## OVERORDNET BRANNSTRATEGI

# STATENS HUS VADSØ

OPPDRAGSGIVER: BJØRN BYGG PEAB AS

Dato 05.12.2012

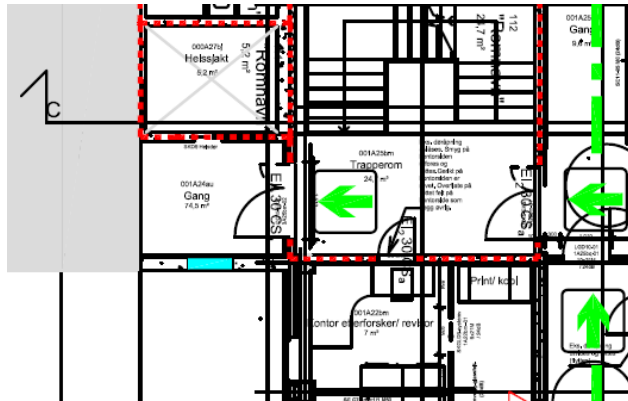
Total brannsikring har vurdert ved befaring den 08.01.2013 gjort en vurdering av strålefare fra kontorer i innvendig hjørne for rømning via trapperom. Det er kun innvendig hjørne ved rømning i 1 etg. som kan utsette personer for strålevarme ved brann i kontordel. Her skiftes vindu i fasaden som er nærmest trapperommet og det innvendige hjørnet til EI30 vindu. Se skisse.

#### 3.8.2 Brannspredning mellom brannceller i ulike plan (utvendig brannspredning)

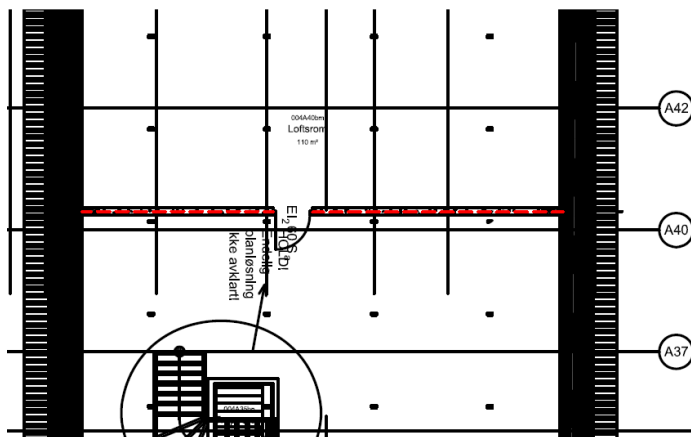
For branncellebegrensende vegg på loft, må arkitekt lage en detalj for å beskrive overgangen mellom branncellebegrensende vegg på loft og takfot.

#### 3.10. 1- Ventilasjon.

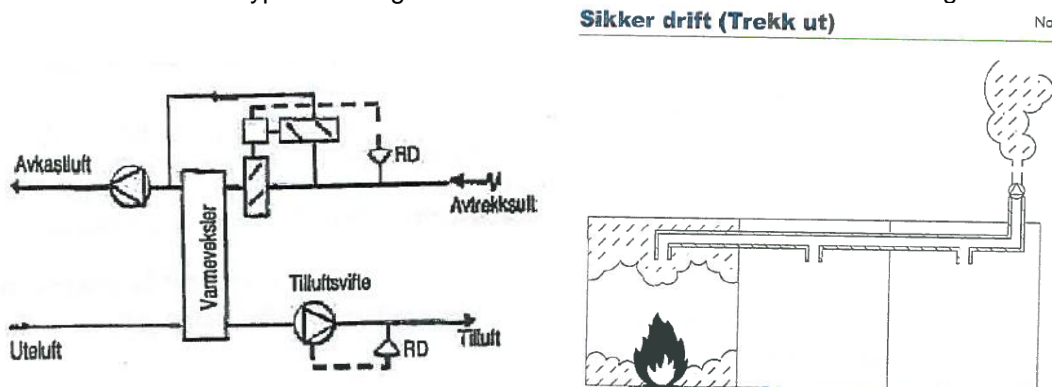
BA8 rapport pkt. 3.10.1 har **ikke medtatt ventilasjonsaggregatet sin funksjon ved brann**. Vi har ikke gått igjennom anbuds og prosjekteringsgrunnlaget for ventilasjon.

Vi foreslår at ventilasjonsanlegget skal være i drift under hele eller deler av brannforløpet etter «trekk ut» system. Ventilasjonsanlegget skal gå til full drift ved detektert og utløst brannalarm. Ved at anlegget går i full drift, vil røyk ventileres ut av bygget og overtrykket i kanalnettet minsker risiko for at røyk og varme branngasser sprer seg via tilluft. For ventilering av brannrøyk ut av bygget, kreves det at der blir opprettet en by-pass løsning som leder røyk og gasspartikler forbi filtre og gjenvinningskomponenter. Egen brannvifte. Se skisse for bypassløsning ved at avtrekksluft føres forbi varmeveksler og filter:

Ventilasjonsanlegget må utstyres med røykdetektor i luft inntak som stopper anlegget ved detektert røyk i inntak, og detektor på avtrekksluft som stenger omluftspjeld og kjører avtrekksluft forbi varmeveksler o.l. Anlegget må sikres med sikker drift for 60 minutter.(UPS?) Ved utløst brannalarm starter anlegget, også utenfor normal arbeidstid.

#### 3.11.2 Ledesystem.

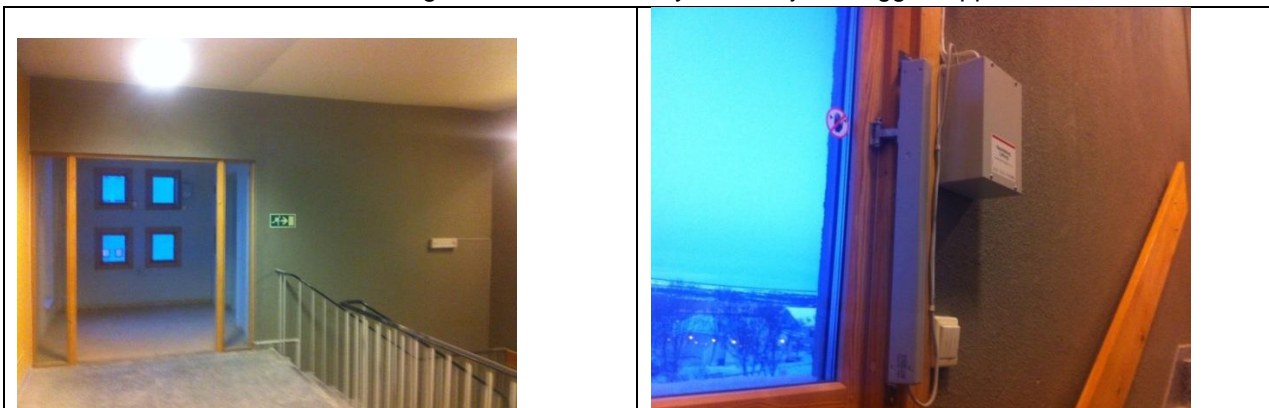
Eks. trapperom er ikke med i prosjektet. Vi forutsetter imidlertid at nød og ledesystemer i trapperom er ivarettatt i eksisterende bygg. **Her bør det etter befaring den 08.01.2013 kompletteres med bedre merking i trapperommene, og evt. eldre markerings og ledelys byttes med nye som tilsvarende for nytt anlegg i A-blokka**
